油罐区审核案例

推荐机构：广东中鉴认证有限责任公司

认证类型：质量管理体系

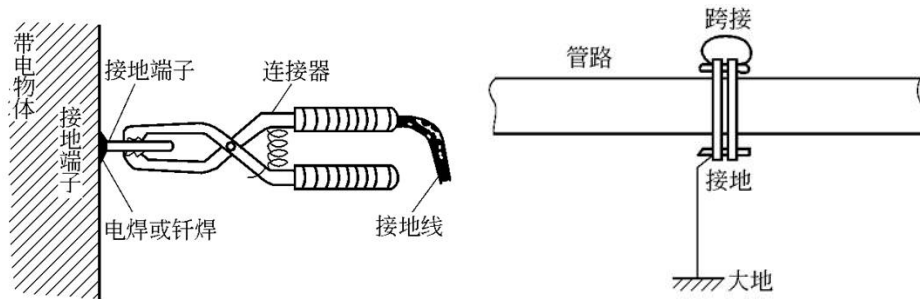
1. 现场巡视过程中，审核员发现卸油口处未设防静电接地装置，指出：

油罐车卸油前，应先接上接地夹，消除车辆与卸油口之间的静电。

卸油过程中，由于油品与管壁、过滤器及空气的摩擦中也会产生大量的静电。若不通过接地装置把静电荷泄入大地，就会积聚在油罐、管道的表面上，形成很高的电位，就可能发生放电火花，引起爆炸着火事故。

因此管道应作防静电接地，油罐车应连接接地夹。

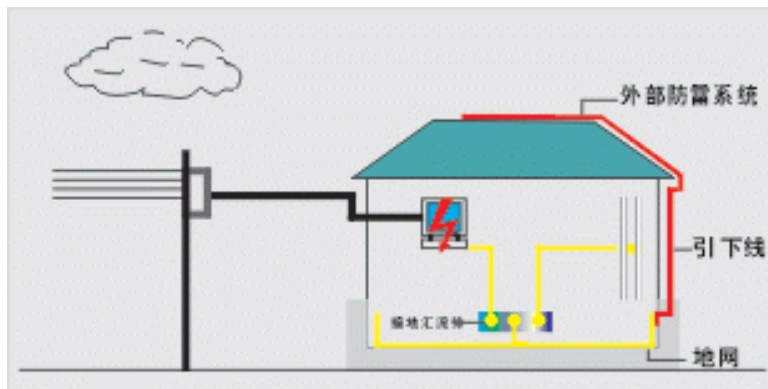
走到旁边的重油蒸汽加热软化输送房，工作人员指着地上一盘电缆线说，这就是

新设的接地夹。审核员顺着接地电缆往下看，电缆的一端和重油加热房的一块接地钢板连接在一起，接地可靠，电缆的另一端上装有金属夹。工作人员说，用的是粗电缆，接地效果好，线足够长，方便连接油罐车。

审核员问，为什么不在加油口设置独立的接地夹？油库工作人员答，在卸油管道口新设接地夹，麻烦。我们就想到了这个简单方法，经确认接地效果好。

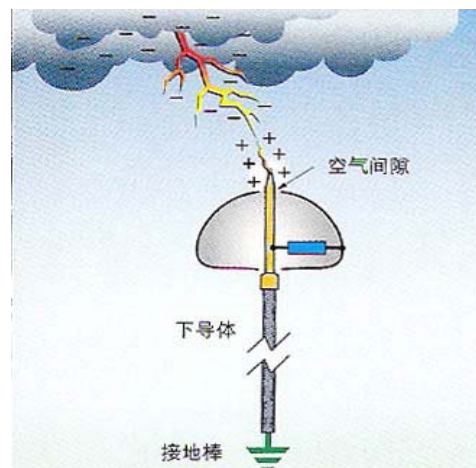
3. 审核员顺着接地钢板往上看，发现上面有避雷针，是重油加热房的避雷装置，于是审核员指出：

避雷针同时也是引雷针，将接地夹和避雷针连接在一起，遇上雷雨天气是非常危险的，不符合有关易燃易爆场所防雷装置及防静电接地装置的要求。

直击雷的电压峰值通常可达几万伏甚至几百万伏，电流峰值可达几十 kA 乃至几百 kA。雷电既会通过接地钢板释放能量，也会顺着避雷针→电缆接线夹→加油口→卸油口管道流动，在加油口、卸油口之间产生放电现象。放电火花和重油在卸油口构成起火爆炸的充分条件。

再过数月广东省将进入春季，雷电较多，必须立即整改。

经审核组研究决定，审核员开具了“现场观察，卸油区有一卸油口未设置油罐车用接地装置”的不符合项，得到企业确认，并要求立即整改。

1. 重新设置接地装置（见照片）。
2. 制定并执行《卸油工安全技术操作规程》，对油库管理人员进行油库防雷防静电、安全消防知识培训。
3. 打雷、下雨等异常天气停止卸油作业。
